**FIN DE L'ADDENDA NO. 1**

<b>Nadeau Soucy Ellis</b> architectes   architects		<b>PROJECT TITLE</b> <b>REEMPLACEMENT DE</b> <b>FENÊTRES</b> <b>PAVILLON DE FORESTERIE, UMCE</b>			<b>TITRE DU PROJET</b>		STAMP		
		<b>DRAWING TITLE:</b> <b>ÉLÉVATION PARTIELLE</b>			<b>TITRE DE FEUILLE</b>				
DRAWN Author	DESSINÉ Checked by	CHECKED by	VERIFIÉ by	SCALE <b>As indicated</b>	ÉCHELLE <b>As indicated</b>	SHEET <b>SKA-01a</b>	NO. DE FEUILLE	SCEAU	
DATE 04/08/24	JOB. NO. NS-00401		NO. DU PROJ.

SKA-01a 1 : 150

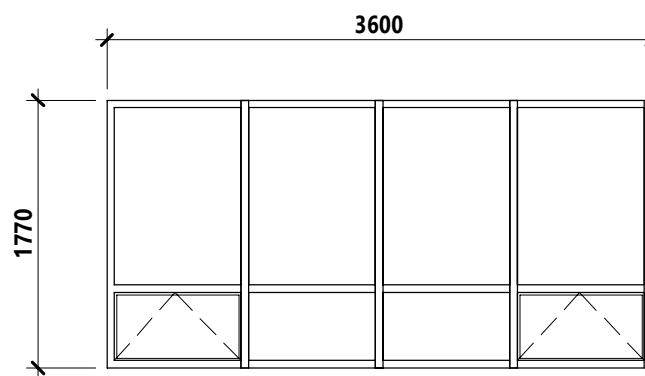
- .1 Voir le dessin SKA-01a ci-joint pour les révisions à la fenêtre a8.

- .1 Voir les dessins SKA-01a et SKA-01b pour les révisions aux élévations.
